志賀原子力発電所適合性審査資料
SK2-地055-01
2022年6月8日

志賀原子力発電所2号炉 敷地周辺の地質・地質構造について

敷地近傍の断層の評価
(コメント回答)

2022年6月8日
北陸電力株式会社

福浦断層南端付近 調査位置図

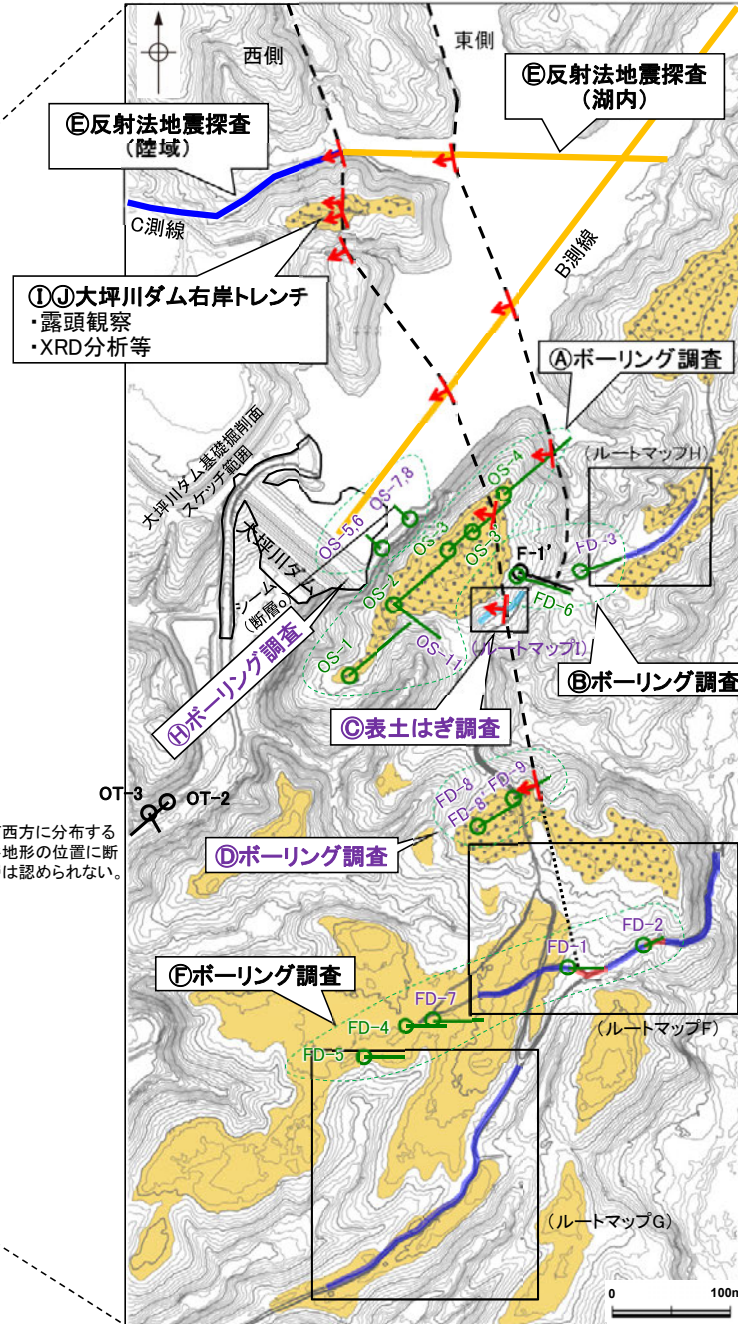
区分	No.	コメント			回答	備考
		開催回	日付	内容		
福浦断層	22	第1009回	2021.10.14	福浦断層南部の断層トレースや南端の評価について、大坪川ダム左岸のF-1'孔で確認された破砕部の追加分析等も含めて、地質データの拡充等を行うことにより、根拠を充実させること。	今回説明	
福浦断層	23	第1009回	2021.10.14	福浦断層南部において、反射法地震探査の実施を検討すること。	今回説明	
長田付近の断層	24	第1009回	2021.10.14	長田付近の表土はぎ調査①で確認された不整合境界に関する詳細なデータを示すこと。	今回説明	
富来川南岸断層	25	第1009回	2021.10.14	富来川南岸断層の北東端(Loc.A)の評価にあたり、今田付近の地質データを用いて評価することの妥当性を説明すること。また、地表踏査で得られた露頭データが北東端(Loc.A)の評価に十分であることの説明性を向上させること。	今回説明	
富来川断層	26	第1009回	2021.10.14	富来川南岸断層の北東方に位置する富来川断層の評価について、文献との対応や富来川南岸断層との関係も含めて説明すること。	次回以降説明	
段丘面	27	第1009回	2021.10.14	能登半島西岸の段丘面高度分布における傾動の有無については、標高のばらつきがあることを踏まえ、評価を行うこと。	今回説明	
福浦断層	28	現地調査	2021.11.18,19	福浦断層の基礎的なデータとして、福浦断層周辺の地形・地質の状況、大坪川ダム右岸トレンチやボーリングコア等において確認された、断層上下盤に分布する地質や変質状況の違いについて、整理すること。	今回説明	
福浦断層	29	現地調査	2021.11.18,19	大坪川ダム右岸トレンチにおいて、断層活動による変形がどこまで及んでいるかについて検討すること。また、上載地層や破砕物の性状から考えられる活動履歴の状況について整理し、より詳細な説明を行うこと。	今回説明	
福浦断層	30	現地調査	2021.11.18,19	福浦断層北部のルートマップAで確認された断層aの性状や運動センス等のデータを追加で取得し、福浦断層と比較した検討結果も示すこと。	今回説明

- 東側のリニアメント・変動地形の延長位置において、反射法地震探査(B測線・C測線)の記録から西傾斜の逆断層が推定され(P.10)、ボーリング調査の結果、OS-4孔に対応する破砕部を確認したものの、FD-6孔及びFD-3孔には対応する破砕部は認められない。
- 西側のリニアメント・変動地形の延長位置において、反射法地震探査(B測線・C測線)の記録から西傾斜の逆断層が推定され(P.10)、ボーリング・表土はぎ調査の結果、OS-3'孔、ルートマップIの表土はぎ箇所、FD-8孔及びFD-9孔に対応する断層が認められる。その南方延長にあたるルートマップFの表土はぎ調査及びボーリング調査の結果、福浦断層に対応する断層が認められない。
- さらに南方において実施した反射法地震探査(E測線、F測線)の結果、福浦断層に対応する断層は推定されない(P.11)。

○福浦断層南部の断層トレースを詳細に確認した。その結果、福浦断層の南端の評価(ルートマップFの表土はぎ箇所)に変更はない。

反射法地震探査結果(深度断面)

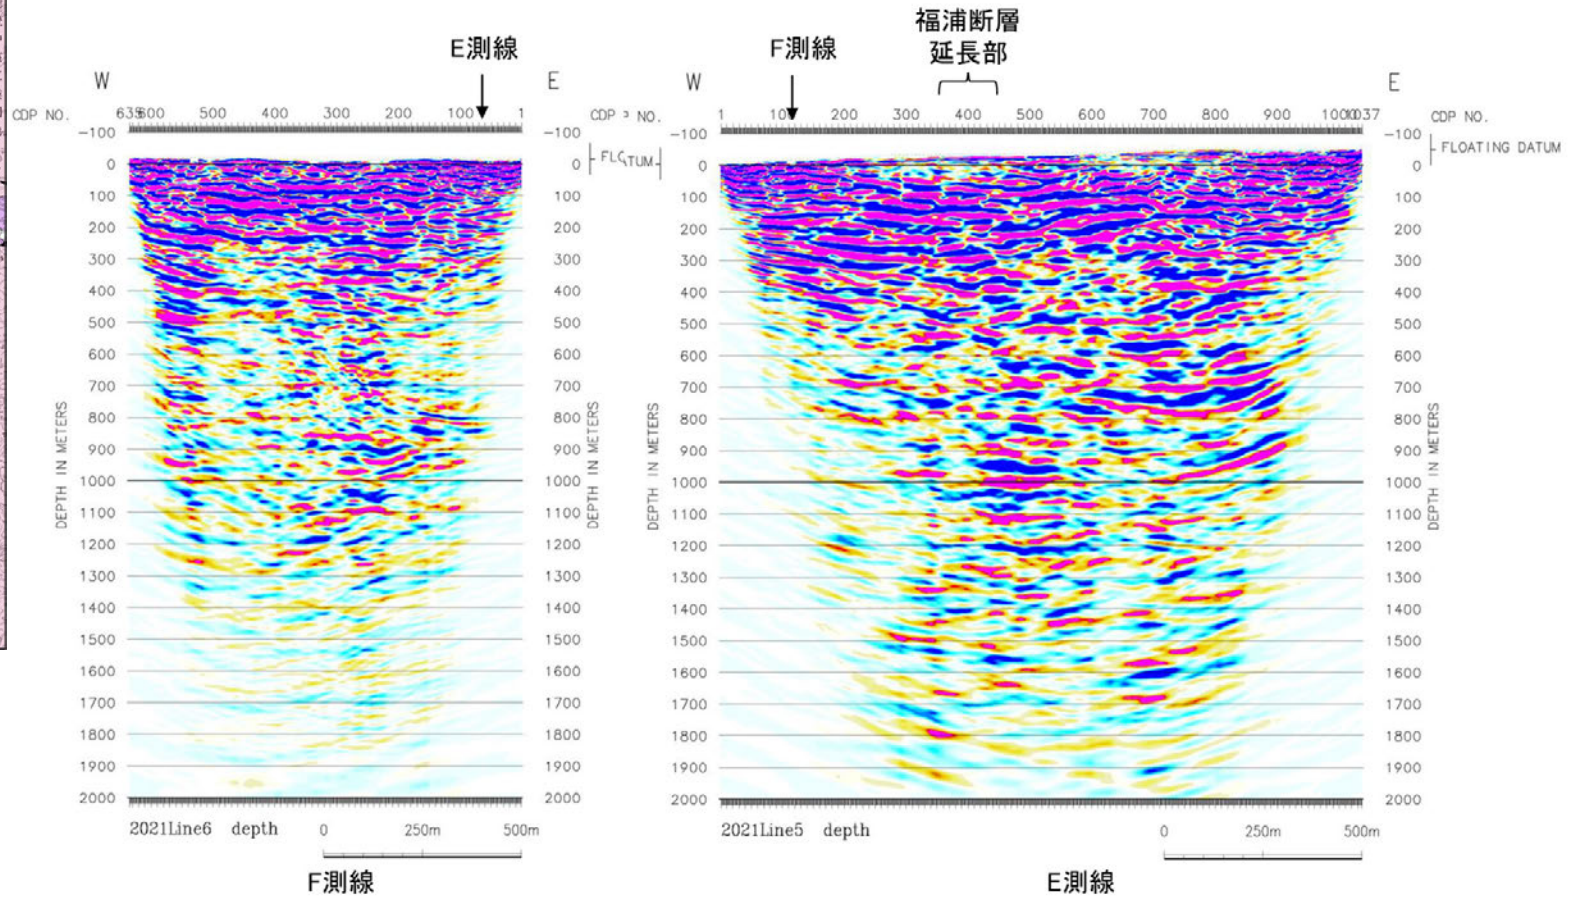
福浦断層	31	現地調査	2021.11.18,19	福浦断層の北端と評価されているルートマップD,Eにおいて、追加で地質データを取得し、断層想定位置を横断して地層境界が連続すること等、露頭観察結果を補強するような地質状況の検討結果を示すこと。	今回説明	
福浦断層	32	第1024回	2022.1.14	大坪川ダム左岸で実施するボーリング調査で、リニアメント・変動地形の位置を十分カバーできるように調査を実施すること。	今回説明	
福浦断層	33	第1024回	2022.1.14	大坪川ダム基礎掘削面の標高データも含めて、基礎掘削面と追加ボーリングとの平面的・断面的な位置関係が分かるように整理すること。	今回説明	
福浦断層	34	第1024回	2022.1.14	大坪川ダム基礎掘削面で確認されたNE-SW走向のシームの性状及び福浦断層との関係について確認を行うこと。	今回説明	
福浦断層	35	第1024回	2022.1.14	追加ボーリング等による地質データの拡充により、確実な南端の評価ができなかった場合は、ルートマップF,Gより南側において反射法地震探査の実施を検討すること。	今回説明

○福浦断層の南端と評価したルートマップFより南方において実施した反射法地震探査(E測線, F測線)の結果, 福浦断層に対応する断層は推定されない。

【福浦断層上下盤の地質の違い】

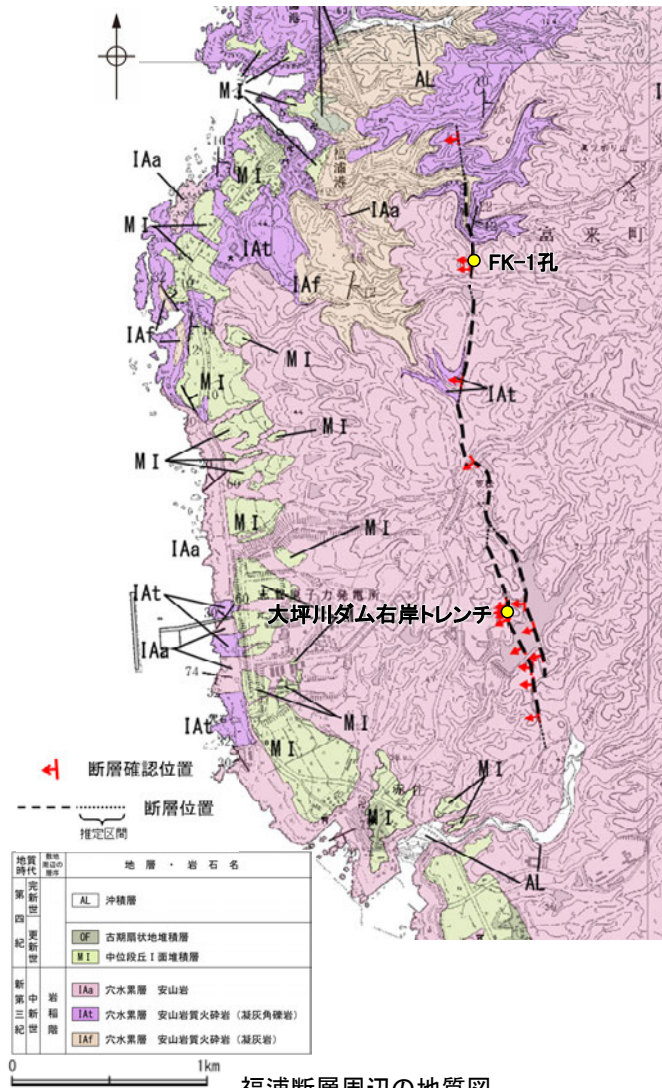
25	富来川南岸断層の北東端(Loc.A)の評価にあたり、今田付近の地質データを用いて評価することの妥当性を説明すること。また、地表踏査で得られた露頭データが北東端(Loc.A)の評価に十分であることの説明性を向上させること。	<ul style="list-style-type: none"> リニアメント・変動地形は山地－平野境界に判読されることから、和田～今田の山地－平野付近において地表踏査を行った結果、山地から平野に流下する沢沿いに分布する露頭において、断層は認められない。 また、今泉ほか(2018)は、山地－平野境界付近及びその北東延長の山地内に推定活断層と水系の屈曲を示しているが、これらが示された沢における地表踏査及びボーリング調査の結果、断層は認められない。 さらに、富来川沿いの沖積平野に断層が伏在して北東方に連続すると考えた場合でも、今田において沖積平野を挟んで南北で地層の走向・傾斜に変化は認められない。また、その上流において、富来川が上流に向かい北東方向から北西方向へ大きく屈曲するLoc.Aにおいては、穴水累層の凝灰角礫岩が広く分布し、それらは非破砕であり、断層は認められない。 なお、和田～今田における富来川の北岸については、丘陵地が南側に張り出し、富来川南岸断層から想定される南側隆起の地形とは異なることから、このエリアを断層が通る可能性が低いと判断した。 以上を踏まえ、Loc.Aより北東方には、富来川南岸断層は延長しないと判断した。 	P.265, 270
27	能登半島西岸の段丘面高度分布における傾動の有無については、標高のばらつきがあることを踏まえ、評価を行うこと。	<ul style="list-style-type: none"> 福浦港～安部屋(敷地近傍)では、中段段丘I面の段丘面内縁標高は約20～30mに分布し、赤神崎～千の浦と比較して、明瞭な傾動は認められないが、中段段丘I面の段丘面内縁標高に10m程度のばらつきがあること、周囲に福浦断層や兎岩沖断層が分布することを踏まえると、これらの断層による変位を含む可能性も考えられる。 	P.300
28	福浦断層の基礎的なデータとして、福浦断層周辺の地形・地質の状況、大坪川ダム右岸トレンチやボーリングコア等において確認された、断層上下盤に分布する地質や変質状況の違いについて、整理すること。	<ul style="list-style-type: none"> 福浦断層周辺の岩相分布については、断層北部で火山砕屑岩(凝灰角礫岩、凝灰岩等)が卓越し、南部では安山岩(均質・角礫質)が卓越するが、断層を挟んで上下盤で、岩相が大きく変化する状況は認められない。 FK-1孔、大坪川ダム右岸トレンチでの分析の結果、福浦断層の上下盤では、明らかな地質分布の違いは示唆されない。 よって、福浦断層北部～南部において、断層を挟んで上下盤で明らかな岩相の違いは認められない。 	P.87, 95～103

- 福浦断層周辺の岩相分布については、断層北部で火山碎屑岩(凝灰角礫岩, 凝灰岩等)が卓越し、南部では安山岩(均質・角礫質)が卓越する。
- 断層を挟んで上下盤で、岩相が大きく変化する状況は認められない。
- FK-1孔における福浦断層周辺の基盤岩については、上下盤とも変質を受けているが、変質状況に上下盤で明瞭な違いは認められない。また、変質の影響により不明確となっているが、上下盤で明らかな原岩の組成の違いは示唆されない。
- 大坪川ダム右岸トレンチにおける福浦断層周辺の基盤岩については、上下盤とも変質を受けているが、下盤の方がやや強く変質を受けている。また、上下盤とも酸性の熱水変質作用を受けた岩相となっており、明らかな岩相の違いは示唆されない。

○福浦断層北部～南部において、断層を挟んで上下盤で明らかな岩相の違いは認められない。

【福浦断層の活動履歴】

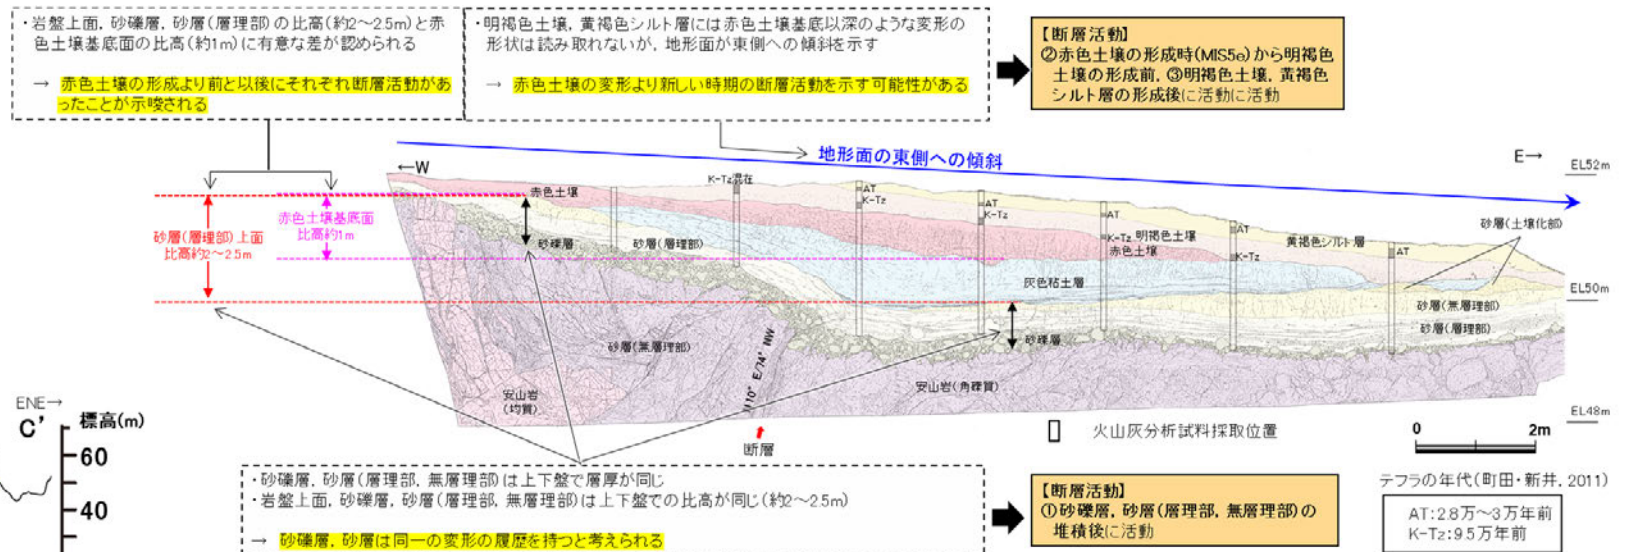
29	大坪川ダム右岸トレンチにおいて、断層活動による変形がどこまで及んでいるかについて検討すること。また、上載地層や破砕物の性状から考えられる活動履歴の状況について整理し、より詳細な説明を行うこと。	<ul style="list-style-type: none"> 福浦断層は、①砂礫層、砂層(MIS5eより古い高海面期に堆積)の堆積後～赤色土壌の形成前(MIS5eより古い時期)、②赤色土壌の形成時(MIS5e)から明褐色土壌の形成前、③明褐色土壌及び黄褐色シルト層の形成後の3つの期間に、それぞれ活動した可能性があるかと判断した。 	P.87, 88, 89, 91, 94
30	福浦断層北部のルートマップAで確認された断層aの性状や運動センス等のデータを追加で取得し、福浦断層と比較した検討結果も示すこと。	<ul style="list-style-type: none"> ルートマップAで確認した断層aは、走向・傾斜はNS/60° W、薄片観察から推定される変位センスは逆断層センスであり、福浦断層と調和的である。 よって、ルートマップAで確認された断層aは福浦断層に対応すると判断した。 	P.146～150
31	福浦断層の北端と評価されているルートマップD,Eにおいて、追加で地質データを取得し、断層想定位置を横断して地層境界が連続すること等、露頭観察結果を補強するような地質状況の検討結果を示すこと。	<ul style="list-style-type: none"> ルートマップD, E及びその周辺の地質は穴水累層の安山岩質火砕岩からなり、岩相変化の多いI層と岩相変化の少ないII層に区分される。 地表踏査の結果、II層は断層aの北方延長位置を挟んで谷底付近に連続して分布し、断層は認められない。また、I層とII層の地層境界は、断層aの北方延長位置を挟んでほぼ同じ高度で連続している。 このことは、ルートマップDの表土はぎ箇所を福浦断層の北端と評価したと整合する。 	P.146, 155～160
32	大坪川ダム左岸で実施するボーリング調査で、リニアメント・変動地形の位置を十分カバーできるように調査を実施すること。	<ul style="list-style-type: none"> 東側のリニアメント・変動地形の位置をカバーするようにボーリング調査(OS-1～OS-4孔)を実施した。 	P.113～115

○トレンチの西端と断層の下盤での岩盤上面、砂礫層、砂層(層理部)の比高(約2~2.5m)と赤色土壌基底面の比高(約1m)に有意な差が認められること、また、砂礫層中の礫が岩盤中へ楔状に落ち込み、その礫がくさり礫化して破断していること等から、砂礫層堆積以後に複数回の断層活動イベントが想定される。

○赤色土壌の上位の明褐色土壌、黄褐色シルト層についても、地形面(高位段丘 I a面)に福浦断層の西上りの変位と調和的な東側への傾斜が認められることから、明褐色土壌、黄褐色シルトが断層活動の影響を受けた可能性が否定できないと考える。その場合、赤色土壌基底以深のような変形の形状は読み取れないことから、赤色土壌の変形より新しい時期の断層活動を示す可能性がある。

○以上のことから、福浦断層は、①~③の3つの期間に、それぞれ活動した可能性があると判断した。

- ①砂礫層、砂層(MIS5eより古い高海面期に堆積)の堆積後~赤色土壌の形成前(MIS5eより古い時期)
- ②赤色土壌の形成時(MIS5e)から明褐色土壌の形成前
- ③明褐色土壌、黄褐色シルト層の形成後
